Ministero della Transizione Ecologica

Commissione Tecnica PNRR-PNIEC

Parere n. 30 del 21/07/2022

Progetto	<p><i>Istruttoria Valutazione Impatto Ambientale</i></p> <p>“Progetto di un impianto agrivoltaico, denominato "ASC03" e delle relative opere di connessione alla rete elettrica e RTN, avente potenza complessiva pari a 54MW, ubicato nei Comuni di Ascoli Satriano (FG), Deliceto (FG) Candela (FG) e Melfi (PZ)”. ID_VIP: 7645</p>
Proponente	<p>LT 01 S.r.l.</p>

Fig. 6: Alternative di tracciato per l'elettrodotto AT

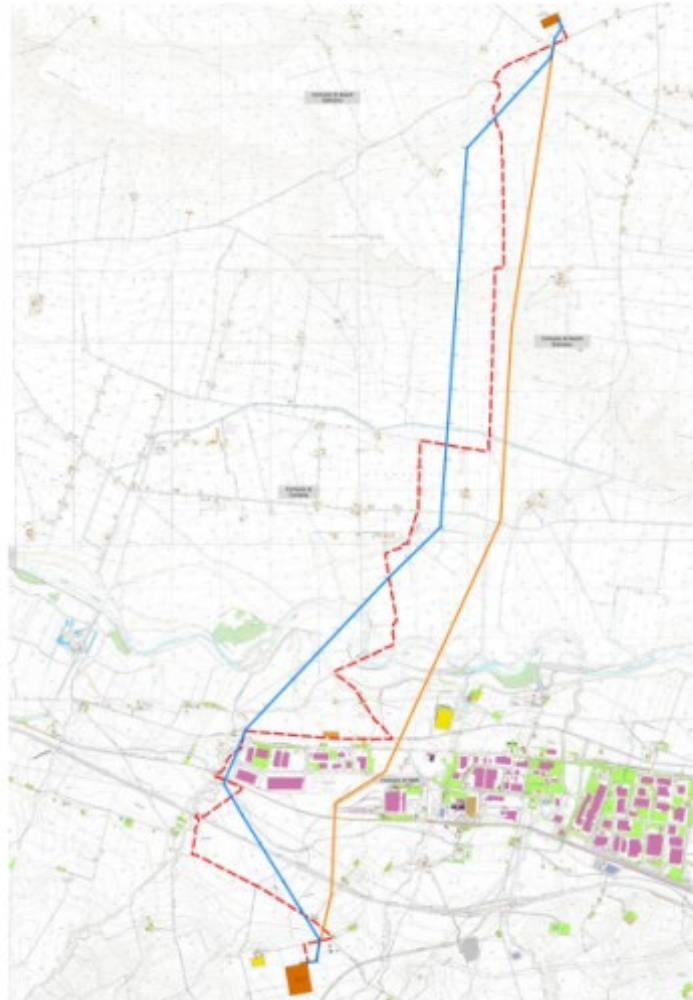
Per quanto riguarda i tracciati il Proponente ha valutato tre alternative (Fig.6), scegliendo la linea in blu, ritenuta dal proponente preferibile alla linea rossa (cavo interrato, lunghezza 15km) e a quella gialla (cavo aereo più breve ma passante per l'area industriale di Melfi). Al riguardo, il proponente per l'alternativa tra linea interrata e linea aerea, ritiene preferibile la linea aerea per le seguenti ragioni: minor tempo di ripristino in caso di guasto, non necessità di compensazione della potenza reattiva, minor occupazione di suolo agricolo e minor costo di investimento. La scelta del tracciato aereo più lungo (blu) rispetto a quello più corto (giallo) è giustificata dal proponente sulla base della minor interferenza con la zona industriale di Melfi. Il proponente ritiene pertanto che per quanto riguarda le interferenze con aree protette e vincoli ambientali, le tre soluzioni sostanzialmente presentano le medesime criticità, pur ammettendo che dal punto di vista paesaggistico la soluzione interrata avrebbe impatto nullo.

Fig. 9B. Impianto in progetto (in grigio) e impianti FER presenti sul sito sit.puglia, con aggiunta di altri impianti sottoposti a VIA

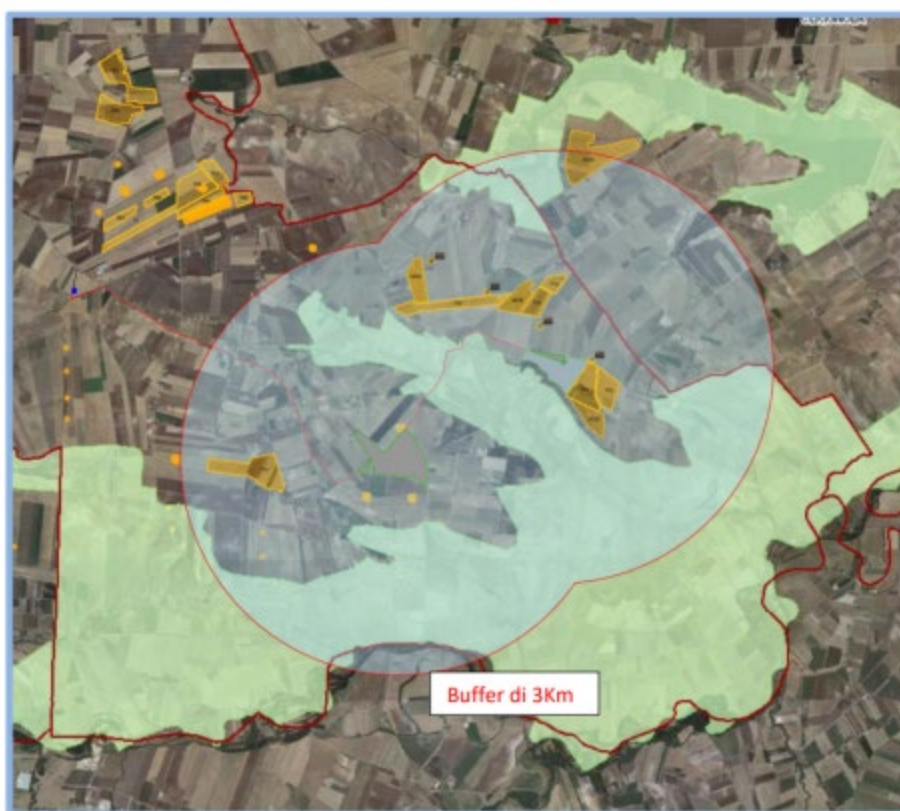
Il Proponente riporta in Fig.9B anche altri impianti fotovoltaici sottoposti a VIA, tra cui un impianto il cui progetto era stato presentato dal medesimo gruppo di progettazione e non ancora presente sul sito MITE alla data del 20.4.22.

Fig. 10 Interferenza tra l'elettrodotto e il Parco Naturale dell'Ofanto

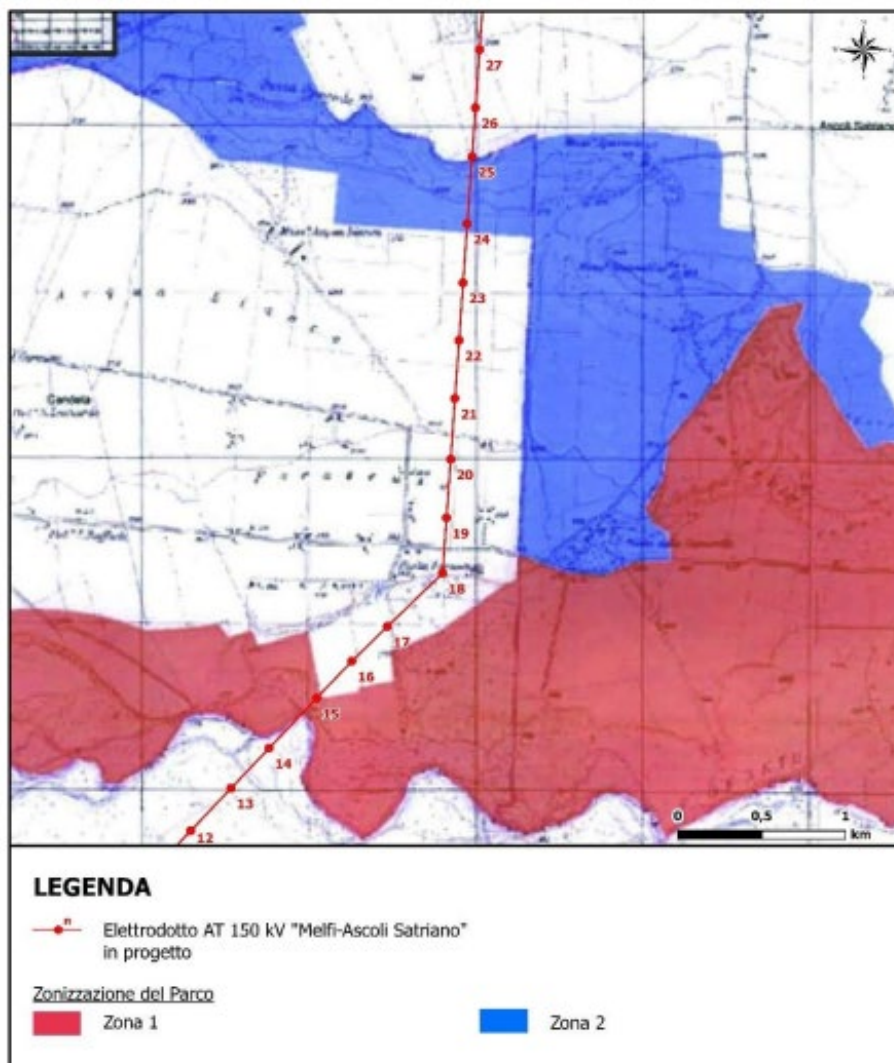
Inoltre, tra i sostegni 11 e 12 l’elettrodotto attraversa un’area di elevata qualità ambientale (in base al Piano Strutturale Provinciale (PSP) di Potenza), in corrispondenza della diramazione del Vallone Camarda Vecchia. In corrispondenza del Fiume Ofanto individuabile anche una direttrice di connessione montana e collinare principale.

Ad esito dell'attività di valutazione, la Commissione non concorda con l'assenza di Incidenza Ambientale del progetto in oggetto.
